# **Synthèse des contributions individuelles**

Concertation préalable dans le cadre du projet d'aménagement du bassin versant du Rec de Veyret – 01  
juin au 31 juillet 2026

Le barrage de Cap de Pla, peu après l' affaissement de la porte métallique. (Non horodaté)

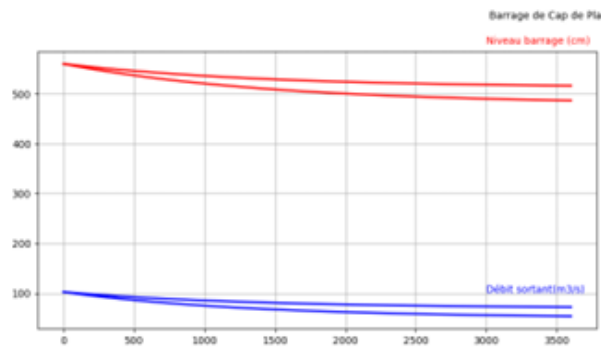
1.1- Analyse du débit au barrage de Cap de Pla :

Supposant que le niveau était en montée au moment de l' incident, on peut identifier ce niveau amont au moment de la rupture grâce aux laisses de crue visibles en rive gauche, à 1.30 m sous le haut de la pile en béton rive gauche, qui est à 3 m au dessus du seuil coté amont, qui est aussi la cote de la porte affaissée : le niveau au dessus du seuil était donc de 1.70 m.

En prenant l' hypothèse d' un déversoir à crête épaisse bien étudié en hydraulique, le débit serait de :

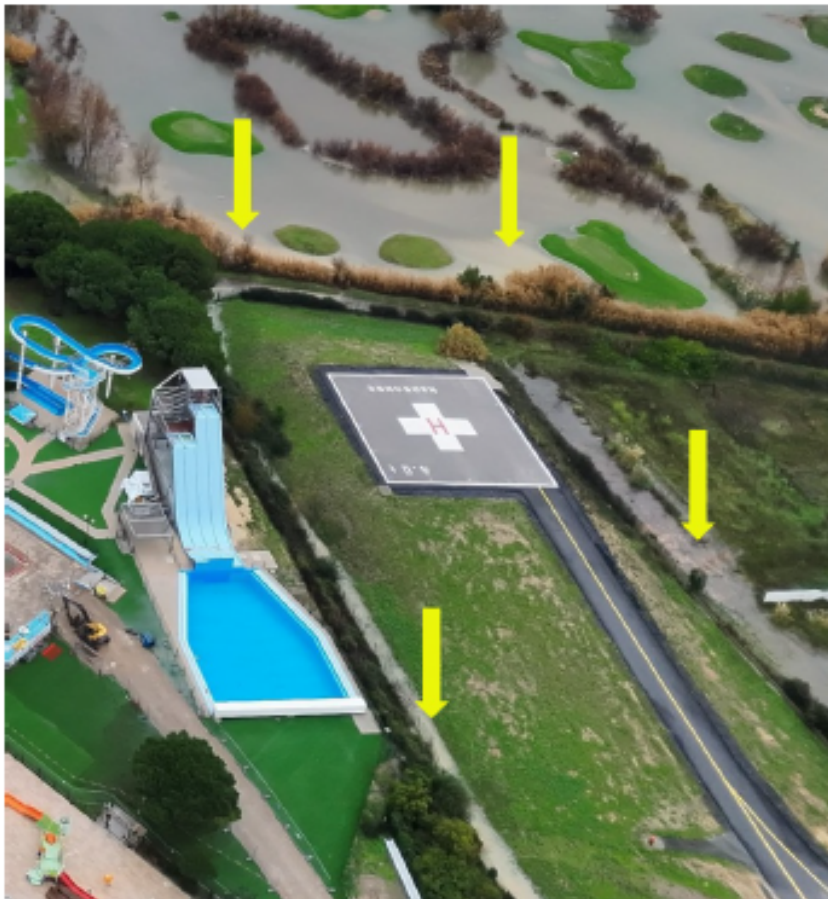
## **2. Y a-t-il eu débordement du rec de Veyret, quand et où ?**

D'après la photo SMDA, aucun débordement du rec de Veyret n'est observé au niveau des parkings et installations de l'Espace de Liberté, et aucun débordement n'a été constaté par ailleurs et par qui que ce soit. Par le passé, les premiers débordements du rec de Veyret qui ont réellement eu lieu se sont produits au niveau de l'Espace de Liberté, endroit reconnu comme vulnérable.

Les parcelles rive droite en aval immédiat de l'Espace de Liberté n'ont pas non plus été inondées par le rec de Veyret en janvier 2026 comme en atteste la photo SMDA. Plus en aval, aucune trace de débordement n'est visible sur la digue en rive droite

De même, la photo SMDA montre que le boulevard de Maraussan et l'avenue de La Mayole n'ont pas été inondés, ni d'habitations rive gauche, ni même les parcelles non construites bordant directement le rec de Veyret rive gauche pourtant en contre-bas.

1. **Cette photo** provient d'un survol de drone effectué par le SDIS de l'Aude le lundi 19/01 au matin. J'ai questionné un collègue pour savoir si l'heure est identifiable. Si l'information me revient je vous en ferai part.

2. Sur votre question relative à des **débordements**. Je vous indique que cette petite crue n'a au final pas atteint la cote de sûreté de la digue rive gauche. Il n'y a pas eu de surverse au dessus de la rive droite et pas de surverse au dessus de la rive gauche.

**4. La photo en question** illustre bien les conséquences des pluies qui sont intervenues à partir du 18 janvier sur le bassin versant du Rec de Veyret. Elle est parlante pour le grand public car elle permet de visualiser le Rec en eau, ce qui est rare, et rend visible la zone inondable qui colle parfaitement aux zones du PPRI. Cela est donc très parlant et colle aux documents existants : cela correspond donc parfaitement à l'objectif pédagogique de ce document de 4 pages.

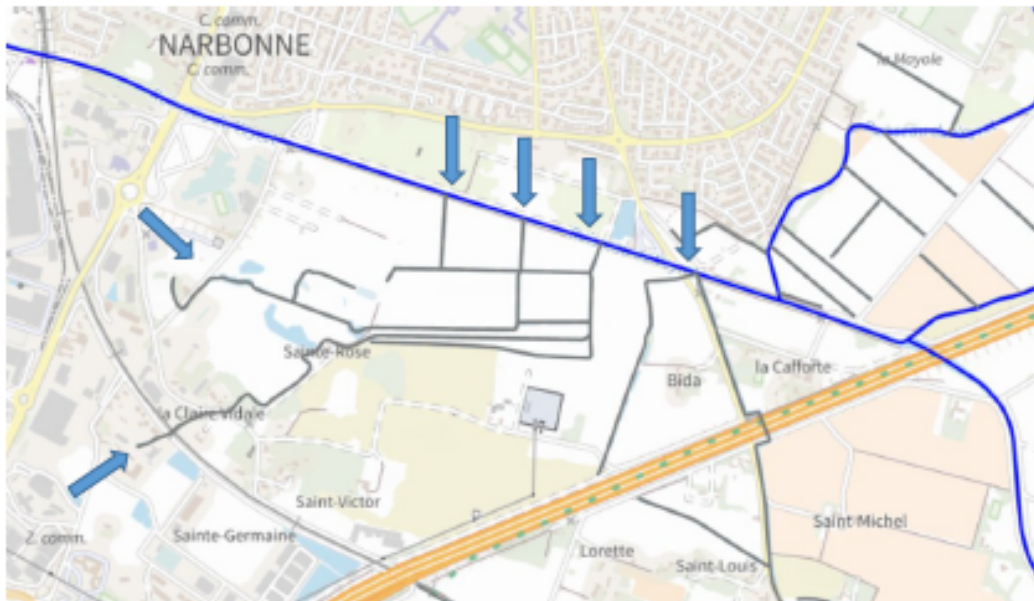
Les bas-fonds de la rive droite du rec de Veyret reçoivent en outre d'autres eaux parasites via des fossés et ruisseaux collectant les eaux des secteurs Sainte Germaine, Saint Crescent et Plaisance.

La carte ci-dessous extraite de la cartographie des cours d'eau de l'Aude montre le secteur narbonnais du rec de Veyret et le réseau de fossés et ruisseaux.

Selon la cartographie du secteur rive droite du Veyret, plusieurs fossés de la zone Sainte Rose - Cafforte communiquent avec le rec de Veyret. Ils sont équipés de vannes qui étaient ouvertes d'après l'article de l'Indépendant du 19 janvier et selon les recommandations du SMDA. Cela a concouru à la submersion de la zone Sainte Rose - Cafforte durant l'épisode pluvieux de janvier 2026 sans qu'il n'y ait eu le moindre débordement du rec de Veyret.
